Název soutěže	REVITALIZACE AREÁLU BÝVALÉ MAYEROVY TOVÁRNY VE DVOŘE KRÁLOVÉ NAD LABEM
Druh soutěže	otevřená architektonická soutěže o návrh dle § 145 zákona č. 134/2016 Sb., o zadávání veřejných zakázek, ve znění pozdějších předpisů (dále jen „zákon“)

VYSVĚTLENÍ SOUTĚŽNÍCH PODMÍNEK

Vysvětlení soutěžních podmínek č. 1. ze dne 30. 04. 2021

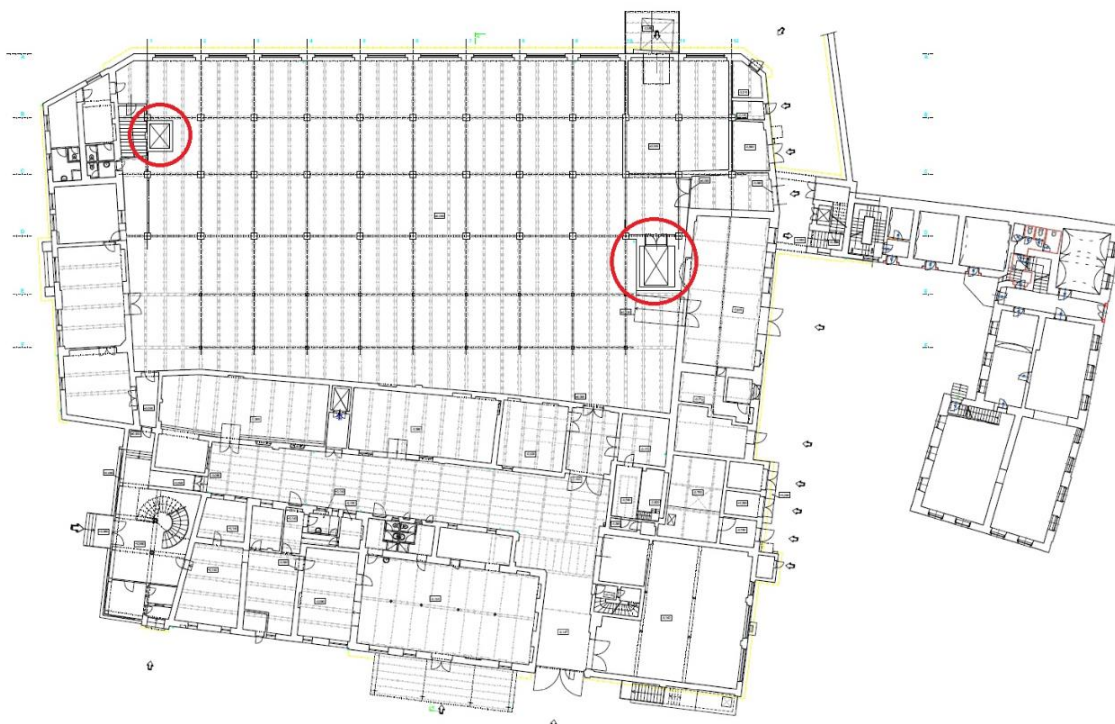
V jakém stavu jsou výtahy v hlavní budově továrny? Jsou stále funkční? Počítá se s jejich využitím i v budoucnu? (červeně zakroužkované v příloze) – viz níže:

Nákladní výtah v hlavní budově je funkční a je pod pravidelnou kontrolou odborné revize. Ostatní výtahy, zejména ten ve schodištvé věži blíže k objektu městské knihovny čp. 512, nejsou funkční.

Je na vůli účastníka soutěže, jak zajistí obslužnost pater v navržených objektech. Je však nezbytné, aby objekty byly řešeny bezbariérově. Dále pak je nutné splnění podmínky, která je uvedena v podkladu P01 – Stavební program: „Návrh propojí areál funkčně s objektem stávající městské knihovny Slavoj, která se nachází v budově čp. 512. Propojení bude mít mimo jiné za důsledek odstranění bariér v budově knihovny, která nemá bezbariérový přístup do svých prostor. Zadavatel se i tímto zabýval a jako možnost předkládá varianty uvedené v podkladu P11 - Návrh propojení areálu čp. 101 s čp. 512. Uchazeč může vzít tyto návrhy v potaz a využít je dle svého uvážení. Návrh vlastního řešení městské knihovny Slavoj není předmětem soutěže.“

meritko-layout.jpg

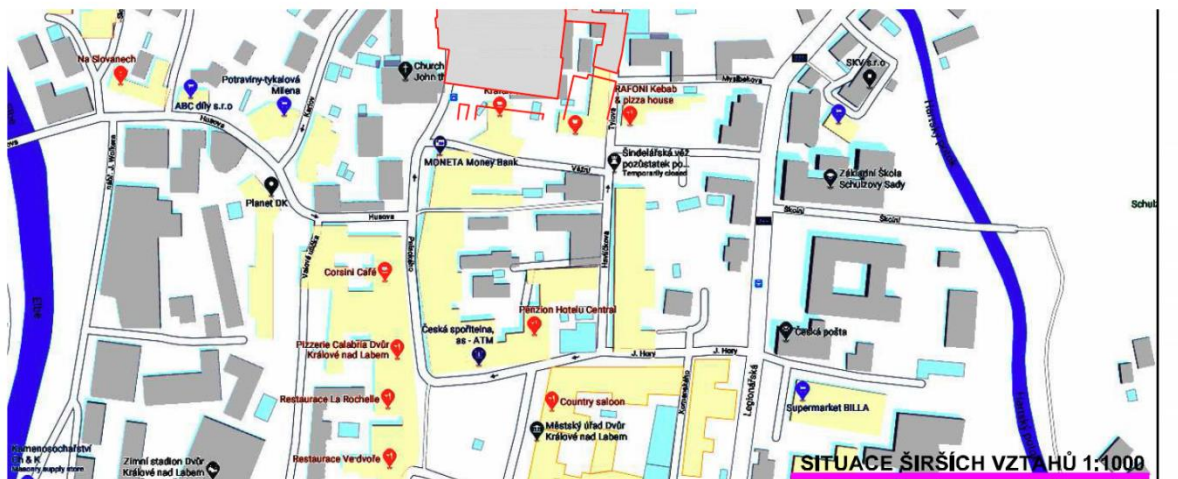
O co jde? Na panelu č. 4, jenž je součástí zadání soutěže ("příloha č. 6 – Layout grafické části"), je v dolní části umístěna "situace širších vztahů" a to v měřítku 1:1000 (vizte přílohu "meritko-layout.jpg").

Zadavatel tímto mění soutěžní podmínky a upravuje přílohu č. 6 - Layout grafické části – Panel 4.pdf. Zadavatel požaduje v rámci panelu č. 4 předložení SITUACE ŠIRŠÍCH VZTAHŮ v měřítku 1:500 (namísto původně požadovaných 1:1000). Ostatní soutěžní podmínky a uspořádání panelů zůstávají beze změny.

meritko-podklady.jpg

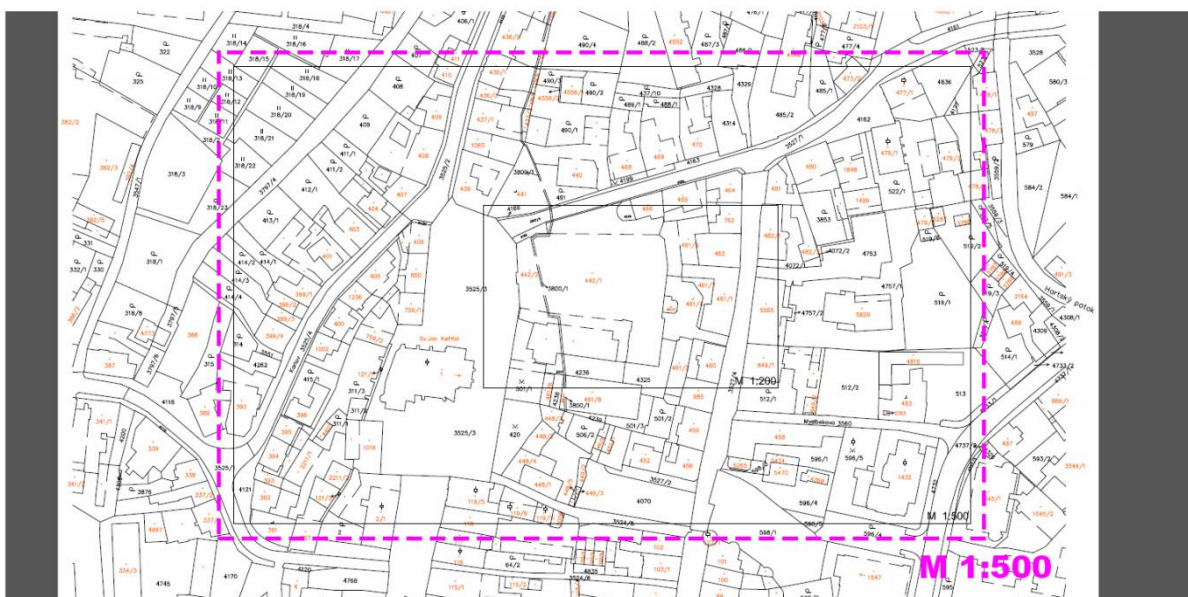
Avšak v podkladu "P03 – Výřez z katastrální mapy" je zobrazen rámeček s měřítkem 1:500 (příloha "meritko-podklady.jpg").

Navíc ani poskytnutá katastrální mapa nemůže pokrýt plochu, kterou má na soutěžním (závazném!) panelu v layoutu určenou. Dodaný výřez katastrální mapy pokryje v měřítku 1:1000 šířku maximálně 450 mm (z požadovaných ± 700 mm).

Zajímá nás tedy, zda se jedná o chybu; pokud ano, jaké měřítko zobrazení situace zadavatel na panely požaduje. Pokud by zadavatel trval na měřítku uvedeném na layoutu panelů (tj. 1:1000), žádáme o doplnění soutěžních podkladů (katastrální mapy) v rozsahu daném zvolenému měřítku. Tzn. výřez, který šířku panelu pokryje, tedy alespoň 700 metrů ve skutečnosti.

Podklad katastrální mapy na měřítko 1:500 byl zveřejněn v podkladech soutěže (Podklady P01-P05.zip – P03 - Výřez z katastrální mapy).
